主接触子キット変更のお知らせ

発行 日付	2021 年 1 月	件 名	主接触子キット変更のお知らせ	三菱電機株式会社 名古屋製作所 可児工場 〒509-0249 岐阜県可児市姫ヶ丘 3-5 TEL (0574)61-1952
----------	---------------	--------	----------------	--

表 1. 例)S-T100 主接触子キット内容

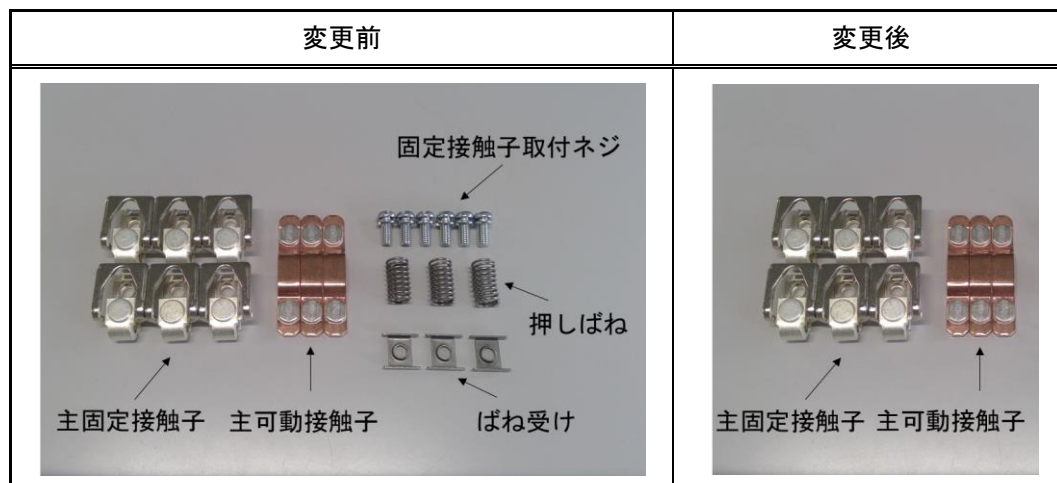
主接触子以外の部品（押しばね、ばね受け、固定接触子締付部品など）の同梱を取り止め、交流操作形と直流操作形の共用化を行います。（表 1、表 2 参照）
